**COMUNE DI GRADOLI**

#### Osservazioni

sull'Istanza di procedura di Valutazione di Impatto Ambientale "Impianto pilota geotermico Castel Giorgio (Tr)" -- Codice progetto P13\_ITW-049, Presentato dalla Società ITW & LKW Geotermia Italia spa.

#### **Osservazioni in merito all'impianto geotermico denominato "Castel Giorgio"**

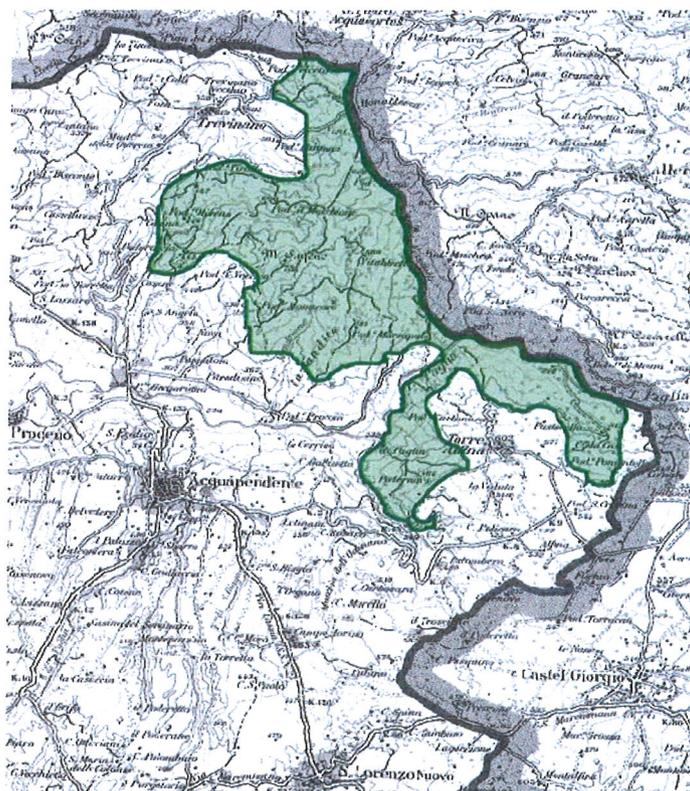
Il Proponente precisa che l'area naturale protetta più prossima all'area di intervento è la Riserva Naturale denominata "Monte Rufeno", localizzata a circa 2 km in direzione nord rispetto al pozzo CG2. Non viene allegato lo Studio di Incidenza Ambientale poiché – ma è una conclusione alla quale giungono gli scriventi, non dispo-

L'intervento (il pozzo di estrazione CG2) è ai margini della riserva stessa.

Non a caso, a quanto risulta, in sede di VIA nazionale il Ministero dell’Ambiente ha assunto come livello cautelativo, anche in ottemperanza al noto principio di precauzione, la distanza di 5 km dall’opera. Nella fattispecie in esame, la questione è peraltro ben più complessa; il deposito sotterraneo potrebbe estendersi addirittura all’interno della zona tutelata, anche se i pozzi sono esterni.

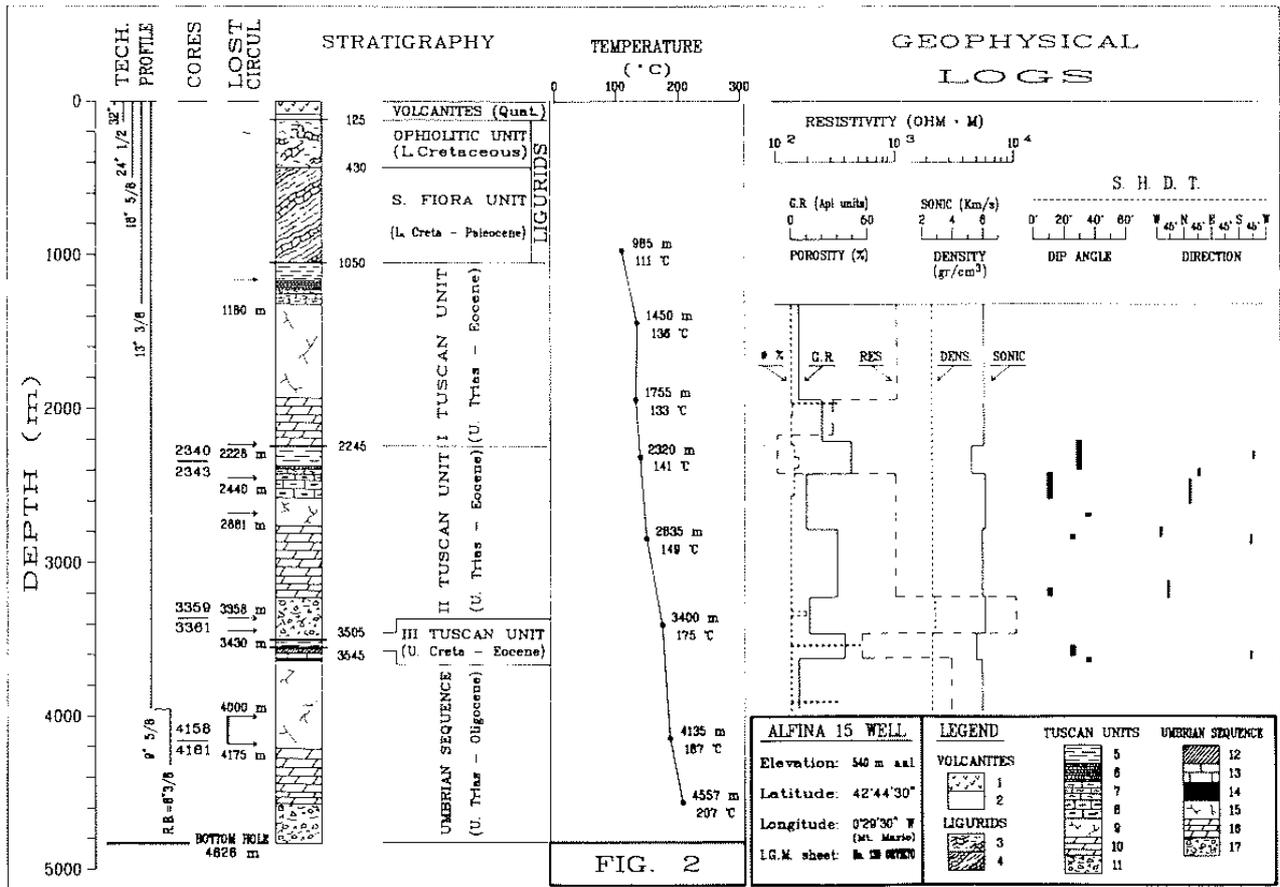
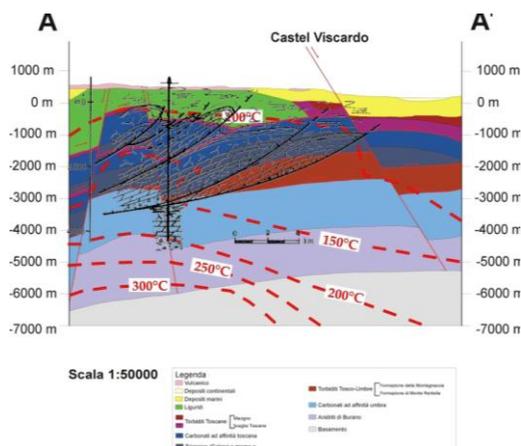
Inoltre, il modello geotermico assunto, seppur molto avanzato, assume stratificazioni ed assetti strutturali isotropi ed omogenei che la stessa Regione Umbria, nel rapporto 2013 sulle

risorse getermiche, assume decisamente più complesso. Analoga complessità si rinviene dall'analisi del pozzo A15 discusso in Buonasorte et al. (1991) di cui alla figura di seguito riportata. V. figura successiva allegata si riporta invece il modello geotermico di riferimento e la ricostruzione effettuata da Regione Umbria con sovrapposto il pozzo A15 (in nero).

Figura 4 - Distribuzione oraria degli eventi sismici durante gli esperimenti di re-iniezione condotti da ENEL nel 1977 (Batini et al., 1980).

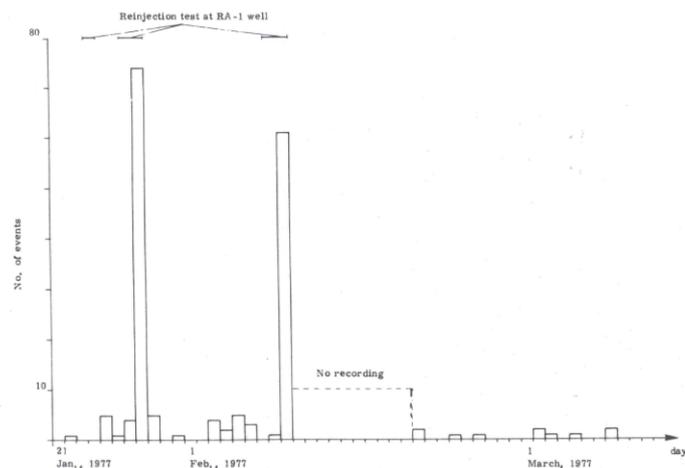
L'analisi oraria di tali operazioni di immissione nel pozzo RA-1 (Batini et al., 1980), permette

anche di stimare la soglia di 100 m<sup>3</sup>/h come limite inferiore per innescare fenomenologie sismiche. Le due figure seguenti riportano dettagliatamente l'andamento della sismicità, della pressione di bocca pozzo e dei volumi iniettati rispettivamente durante il primo e secondo test effettuati nel pozzo RA-1.

*Figura 5 - Distribuzione degli eventi sismici durante gli esperimenti di re-iniezione condotti da ENEL nel 1977, primo esperimento (Batini et al., 1980).*

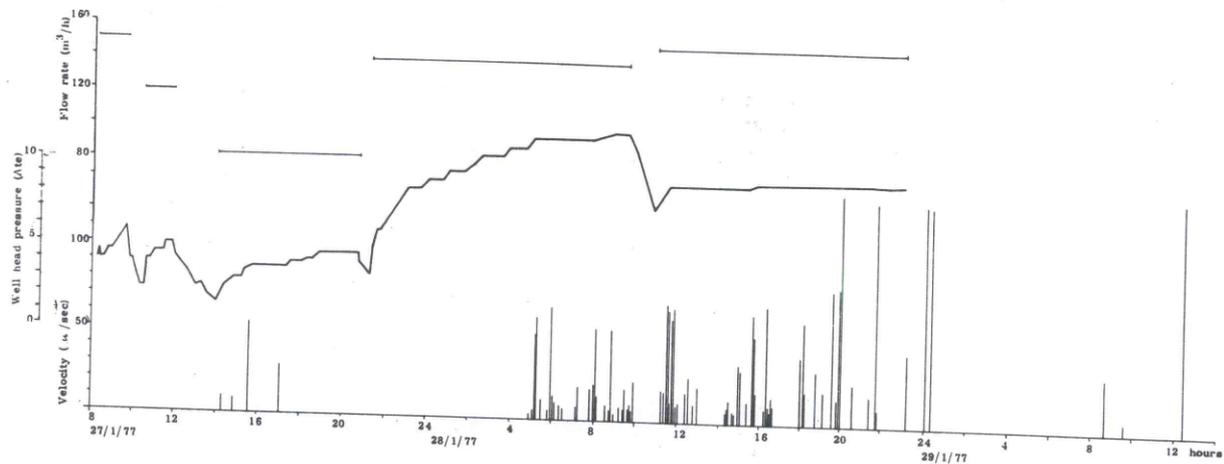
“... Per quanto riguarda gli eventi sismici nelle due figure è rappresentato il valore massimo di oscillazione del terreno, in micron/sec, e in entrambi i test è evidente che gli eventi si manifestano in corrispondenza dei più alti valori di pressione di iniezione che comunque non raggiungono dei valori molto elevati (12 atm e 10 atm nei due test rispettivamente).

Inoltre si osserva che nel primo test i terremoti si manifestano con volumi iniettati di 140 e 150 m<sup>3</sup>/h (qualche sporadico evento di è avuto nella fase iniziale con pressione di 4-5 atm e 85 m<sup>3</sup>/h) e cessano quasi immediatamente non appena termina il processo di iniezione.

Figura 6 - Distribuzione degli eventi sismici durante gli esperimenti di re-iniezione condotti da ENEL nel 1977, secondo esperimento (Batini et al., 1980).

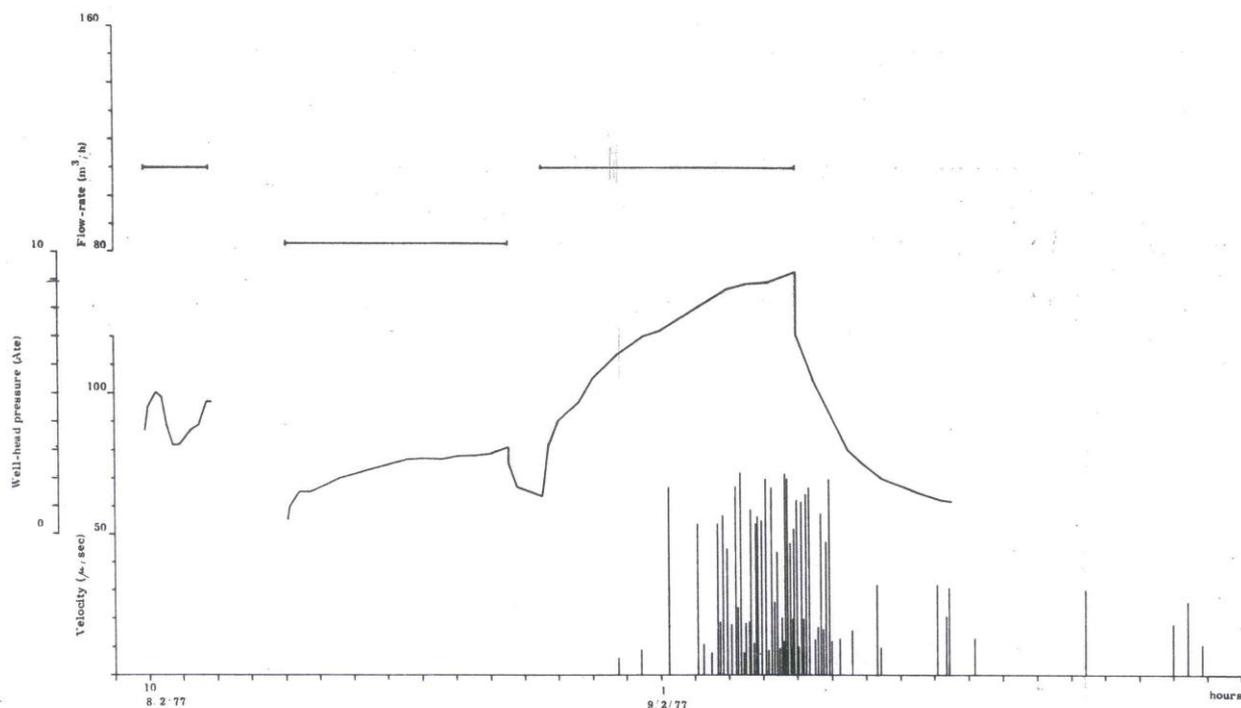
La conferma della prima prova di immissione dei giorni 27 - 29 Gennaio 1977 si ottiene anche in occasione della seconda prova di immissione dei giorni 8 e 9 Febbraio 1977 (Batini et al., 1983).

Le stesse considerazioni sono valide anche per il secondo test dove gli eventi sismici si sono manifestati con volumi iniettati poco superiori a 100 m<sup>3</sup>/h.
